MODIFICATION DES ESPACES PYRENEES

OBJECTIF : Adapter les espaces à la mise en place d'un secteur d'approche unique Pyrénées regroupant les deux plateformes de Pau et Tarbes.

A COMPTER DU 12 NOVEMBRE 2015

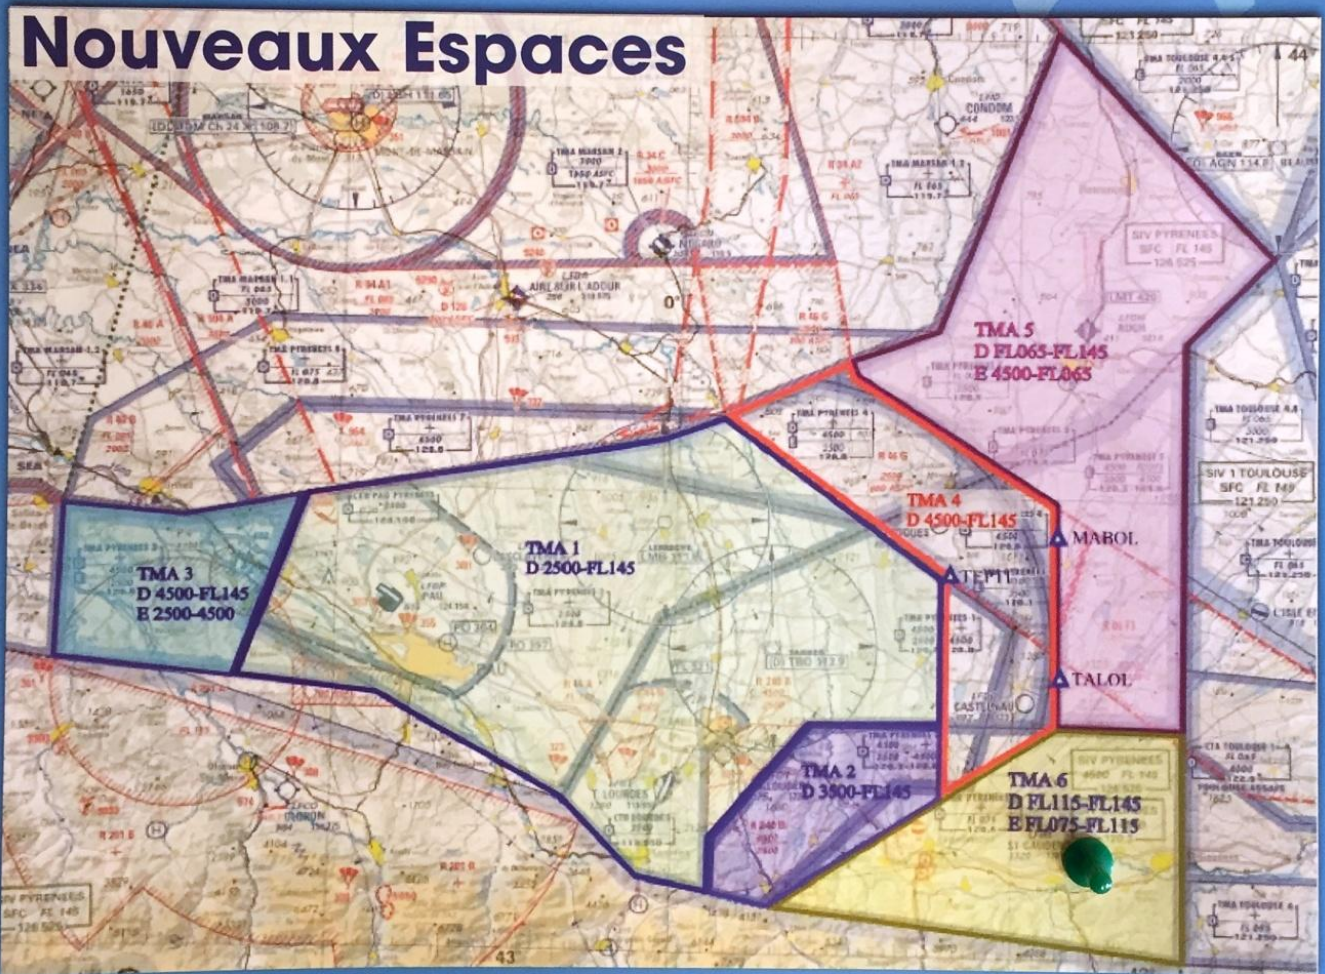
MODIFICATIONS		
TMA 1	D	2500 ft / FL 145
TMA 2	D	3500 ft / FL 145
TMA 3	D	4500 ft / FL 145
	E	2500 ft / 4500 ft
TMA 4	D	4500 ft / FL 145
TMA 5	E	4500 ft / FL 65
	D	FL 65 / FL 145
TMA 6	E	FL 75 / FL 115
	D	FL 115 / FL 145
TMA 7		Inchangées
TMA 8		Inchangées
